Consiglio Superiore dei Lavori Pubblici
Seconda Sezione

Adunanza del 15 maggio 2023

OGGETTO: Affare n. 8/2023. Autorità di Sistema Portuale del Mar Tirreno Centro Settentrionale – porto di Civitavecchia. Prolungamento Banchina n. 13 – 2° lotto (II lotto OO.SS.)

Figura 2 – Dettaglio delle armature del muro paraonde

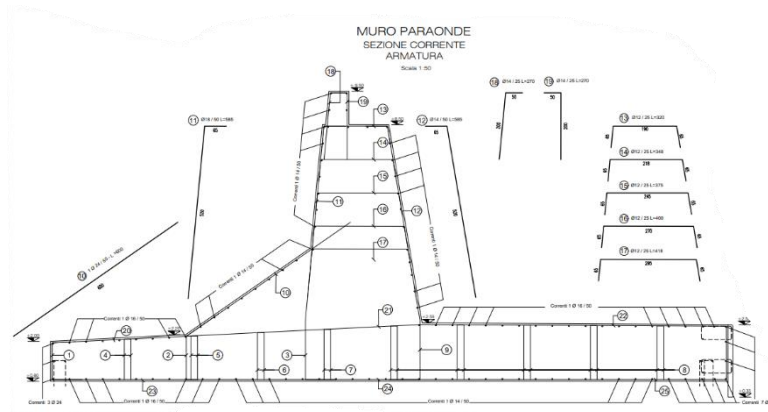
In merito allo sviluppo del progetto, si osserva che l'armatura della porzione inclinata del muro paraonde sul prospetto lato mare, indicato con il riferimento 10 nella figura seguente (Figura 2), richiede particolari cautele al fine di evitare la delaminazione della superficie esterna del manufatto; il paramento del muro, infatti, è caratterizzato da un'armatura superficiale non ancorata in profondità, pertanto, si ritiene necessario che vengono predisposti opportuni ferri di cucitura da ancorare nel corpo del getto in calcestruzzo, così da prevenire eventuali cedimenti strutturali.
